**Avis de la Mission régionale d'autorité environnementale (MRAe)  
de Nouvelle-Aquitaine sur le projet de révision allégée n°1  
du plan local d'urbanisme de la commune  
de Saint-Julien de Lampon (Dordogne)**

n°MRAe 2021ANA60

dossier PP-2021-11209

Figure 4: Extrait du règlement graphique **après** révision allégée (source : rapport de présentation p.38)

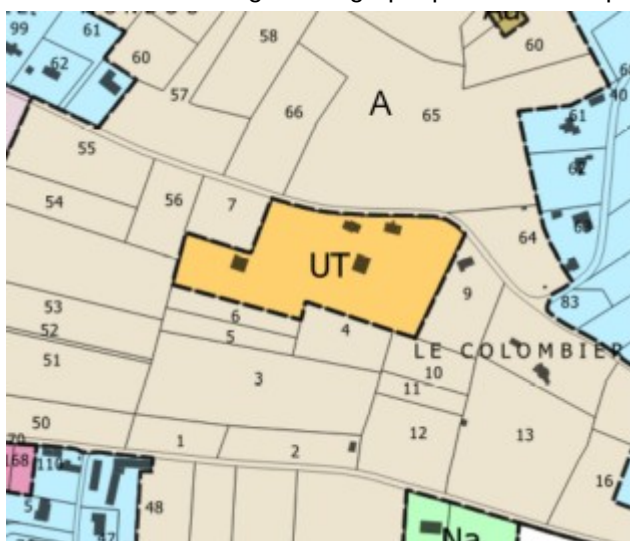
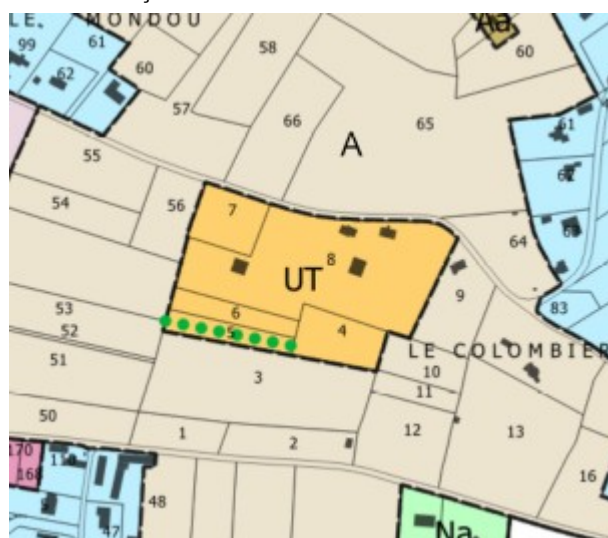
Un extrait du règlement de la zone UT aurait pu être joint au dossier pour appréhender les règles d'implantation au sein de ce zonage, et mesurer ainsi les évolutions introduites par la révision allégée.

**La MRAe recommande de rappeler le règlement de la zone UT pour une meilleure information du public vis-à-vis des nouveaux droits à construire générés par l'extension de la zone UT et de leur incidence potentielle sur l'environnement.**

Figure 6: Le réseau d'assainissement collectif et l'extension prévue sur le site  
(source : rapport de présentation p.24)

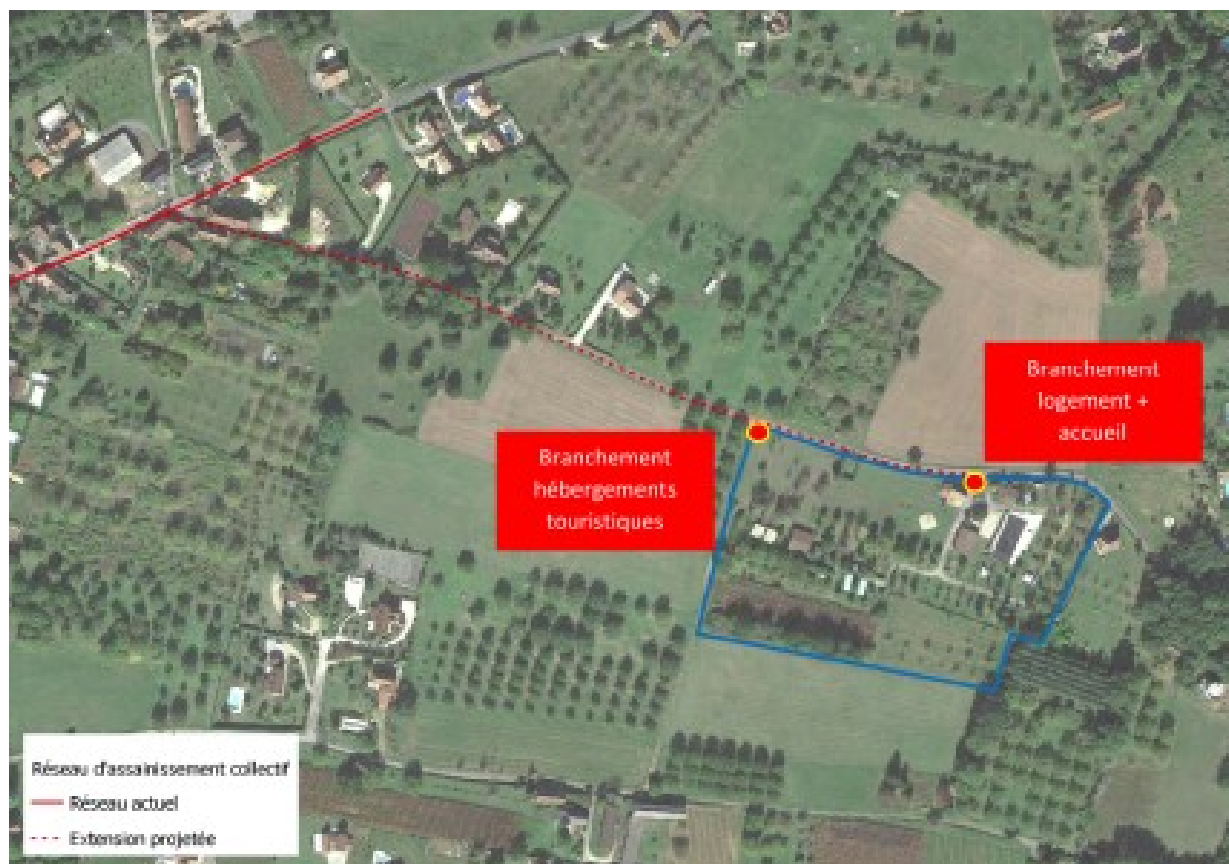
Le dossier ne donne aucune précision sur les modalités de gestion des eaux pluviales du site du projet.

**La MRAe recommande de donner des informations sur les conditions d'imperméabilisation des sols et d'infiltration des eaux pluviales, et de préciser les dispositions réglementaires prévues par le règlement écrit du PLU pour la gestion des eaux pluviales au sein de la zone UT.**
